Review bản vẽ sản xuất — Hộp Mahjong 152 quân, Rev B

Tài liệu review: Ban_ve_san_xuat_hop_Mahjong_152_quan_RevB.pdf — BURLORA, 6 sheet, Rev B 24-08-2026
Phạm vi: kiểm tra độc lập chuỗi kích thước, dung sai, sức chứa, tính khả thi chế tạo · Đơn vị: mm
Công cụ: tools/check_dimensions.py — chạy lại được, không phụ thuộc thư viện ngoài

Mặt cắt trước A-A, so sánh Rev B và Rev C. Vùng gạch vàng là khoảng rỗng chưa được giao nhiệm vụ. Sống nổi giữa (xanh) trên AC-01 đỡ hai đầu cánh nắp, ép khay xuống và làm tay nắm rút khay — một chi tiết xử lý ba vấn đề. Vẽ theo tỷ lệ chiều cao thật.

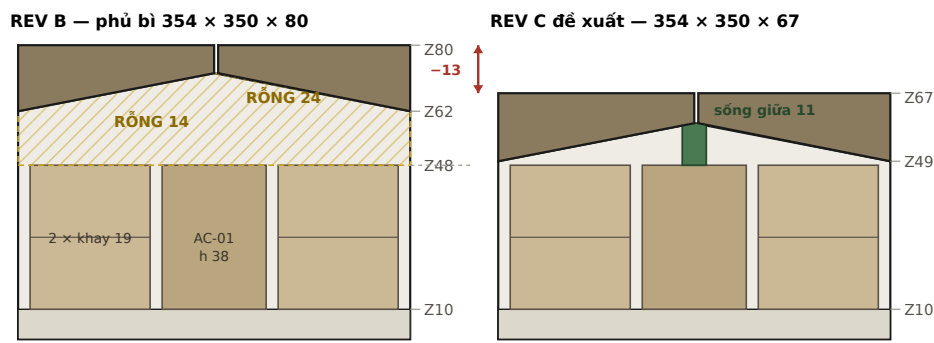
NẶNG 2.1 — Chiều cao 80 mm dư 14-24 mm khoảng rỗng; khay sẽ xóc khi vận chuyển
Dựng lại chuỗi Z (Z = 0 tại mặt bàn):

chân 2 + đáy 8	→	sàn trong	Z10	
2 khay chôn × 19	→	đỉnh khay	Z48	
vành thân tại mội = 2 + 60	→	mặt dưới nắp	Z62	⇒ RỘNG 14 mm
vành thân tại khe giữa = 2 + 70	→	mặt dưới nắp	Z72	⇒ RỘNG 24 mm

14–24 mm này **không được giao nhiệm vụ trong BOM**, không có chốt/khóa nắp (sheet 1 tự nhận đã hoãn), không có chi tiết nào ép khay xuống. Hộp bị nghiêng hoặc xóc trong vận chuyển là 152 quân + 4 xúc xắc va vào nhau và vào lớp hoàn thiện.

Lưu ý: dù chọn phương án nào, nắp hình nêm + khay đáy phẳng **luôn** sinh khoảng rỗng hình nêm. Với Rev C, khe còn lại dưới mặt nắp trên khoang khay trái là:

X (mm tính từ mội)	10	50	90	136	177
Mặt dưới nắp (Z)	49,57	51,83	54,09	56,70	59,02
Hở trên đỉnh khay (Z48)	1,57	3,83	6,09	8,70	11,02

Phần rỗng phía trong vẫn cần đệm mềm hoặc khăn phủ.

Phương án A — hạ chiều cao (khuyến nghị):

vành thân tại mội = $Z48 + \text{khe } 1,0 = Z49$ → thân cao 47
 mặt ngoài nắp = $Z49 + 18 = Z67$ → PHỦ BÌ 354 × 350 × 67
 mặt dưới nắp tại khe giữa = $67 - 8 = Z59$ → thân cao tại khe giữa 57
 góc vát bù trên đỉnh thân = $3,239^\circ$ (khớp đúng góc nắp)
 Giảm 13 mm chiều cao trên diện tích 354 × 350 — tiết kiệm gỗ đáng kể, tỷ lệ hộp thanh hơn.

Phương án B — giữ 80 mm nhưng giao nhiệm vụ rõ ràng cho 14 mm: khăn trải da lộn + 4 nút chỉ gió + sách luật, kèm chi tiết ép khay.

Giải (một chi tiết xử lý ba vấn đề): cho AC-01 một **sống nổi giữa chạy suốt 325 mm, rộng 12–16 mm**, cao đúng tới mặt dưới nắp tại khe giữa — **11 mm** trên vành khay nếu theo phương án hạ chiều cao ở §2.1. Sống này (1) đỡ hai đầu cánh nắp suốt chiều dài, (2) ép khay xuống triệt tiêu xóc, (3) làm tay nắm để rút AC-01 ra. Bọc nỉ 0,8 mm trên đỉnh sống để nắp đóng êm và hấp thụ sai lệch.
